WC-Sitz Softclosing

T639201

**Softclosing**

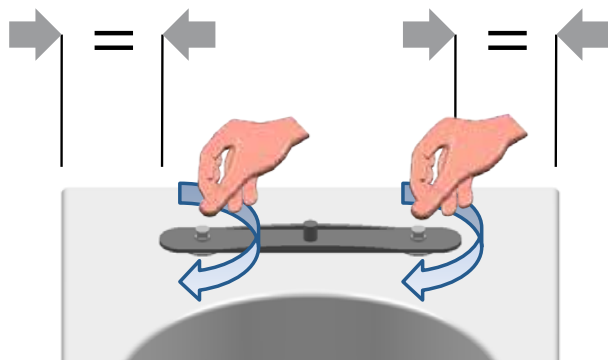
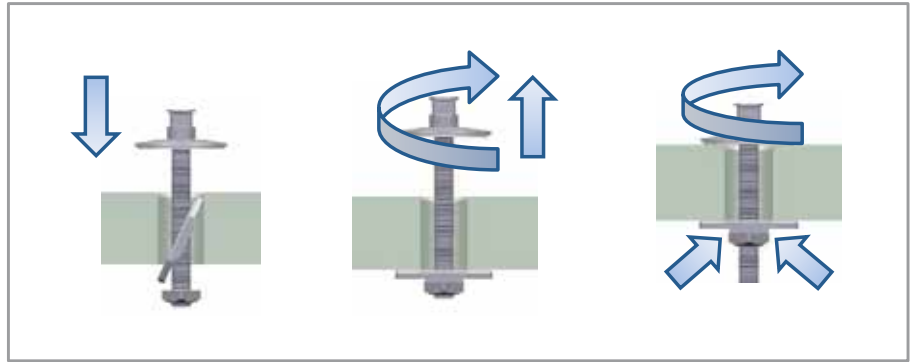
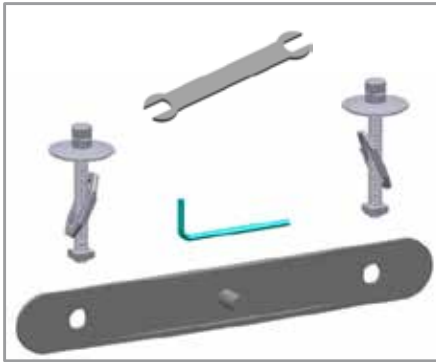
Neues Scharnier (Messing verchromt) passt nicht auf den alten Sitz.

Altes Scharnier (Edelstahl) nicht auf den neueren Sitz!

Das neue Scharnier ist größer (Ø), dadurch wurde der Sitz geändert.

Pos.	Bezeichnung	Ersatzteil-Nr.	Liefermenge
1	Scharnier-Set kompl. ab 1. Sept. 2012	T2326BJ	2 Scharniere
1	Scharnier-Set kompl. bis 31. Aug. 2012	T4766BJ	2 Scharniere
